Stadt Miltenberg

Änderung des Bebauungsplanes für den gesamten Plangeltungsbereich

„Bachäcker I“

Begründung Flächennutzungsplan

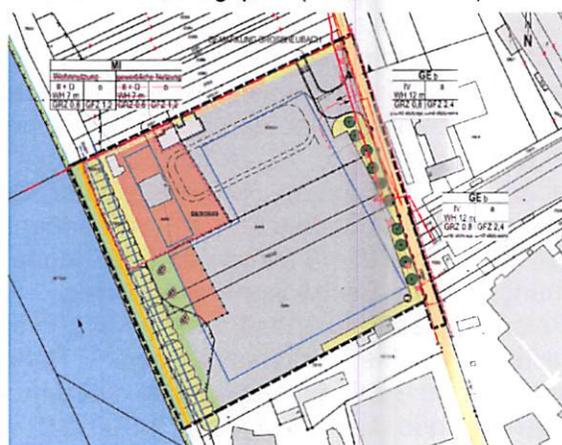
Im Hinblick auf Lichtimmissionen kann festgestellt werden, dass lt. Angaben des Antragstellers Anfahrten nur während der Tagzeit zwischen 06.00 und 22.00 Uhr vorgesehen sind. Nachts wird es regulär keine Anfahrten geben, seltene Ereignisse sind zulässig. Die Hofbeleuchtung wird von den Nachbargrundstücken abgewandt vorgesehen; außerhalb der Tagzeit wird diese Beleuchtung über Bewegungsmelder gesteuert. In der Legende ist ein entsprechender Hinweis zu Lichtimmissionen eingetragen.

Zu Verschattung und Belüftung kann festgestellt werden, dass lt. Legende die gesetzlichen Abstandsflächen der Bayer. Bauordnung eingehalten werden müssen. Daher kann davon ausgegangen werden, dass Belichtung, Belüftung und Besonnung nicht in unzulässiger Weise eingeschränkt werden, da die Vorschriften der BayBO ebendiese Belange berücksichtigen.

rechtskräftiger Plan:

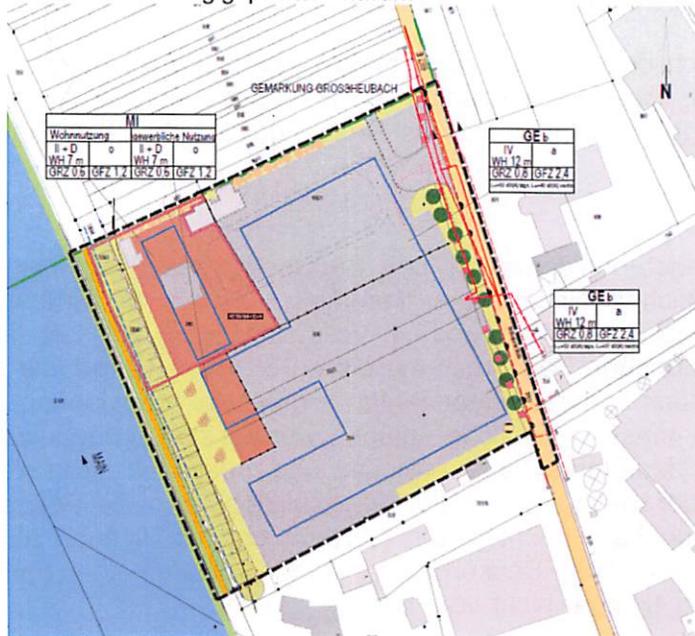
Die Begründung wird im Hinblick auf die genannten Punkte überarbeitet. Die gesetzlichen Abstandsflächen der Bayer. Bauordnung werden mehr als eingehalten. Daher kann davon ausgegangen werden, dass Belichtung, Belüftung und Besonnung nicht in unzulässiger Weise eingeschränkt werden, da die Vorschriften der BayBO ebendiese Belange berücksichtigen.

Zudem ist anzumerken, dass bereits aufgrund des rechtskräftigen Bebauungsplanes Baurecht rund um das Anwesen Großeubacher Str. 25 vorhanden war.

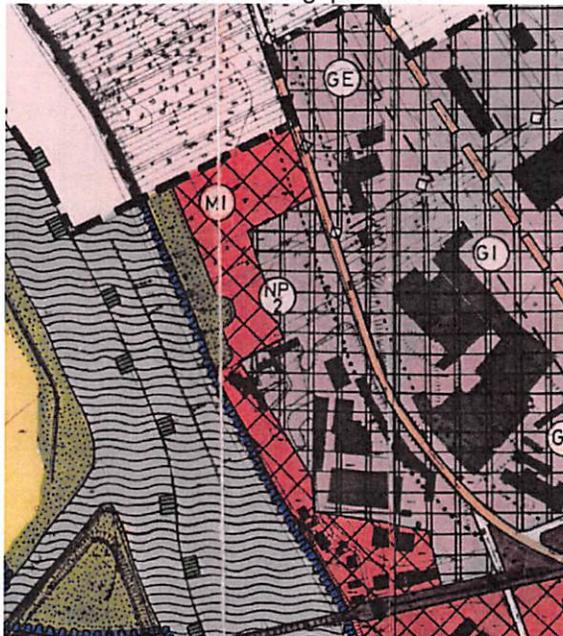
Die Umwandlung in ein Gewerbegebiet mit einer derartigen großen Halle ist nicht notwendig. Es bringt der Gemeinde weder Arbeitsplätze noch optisch eine Verbesserung. Im Gegenteil: Die Einfahrt nach Miltenberg von der Nordseite wird optisch gewaltig negativ verändert. Nur weil die Firma Faust bauen will, wird ein neuer Bebauungsplan aufgestellt. Es besteht überhaupt keine Notwendigkeit. Städtebaulich ist mit Sicherheit keine Notwendigkeit vorhanden, das Gebiet in dieser Form zu bebauen. Ob alternative Erweiterungsflächen zur Verfügung stehen wurde nicht geprüft.

Ob und welche Aussagen beim Kauf des Geländes von wem gemacht wurden und wann dieser Kauf stattfand, kann nicht nachvollzogen werden.

Die Planungshoheit der Stadt lässt eine Änderung einer rechtskräftigen Planung zu. Die Ausführungen in der Begründung zur Erforderlichkeit und zur eventuellen Beeinträchtigung der Nachbarbebauung werden noch erweitert.
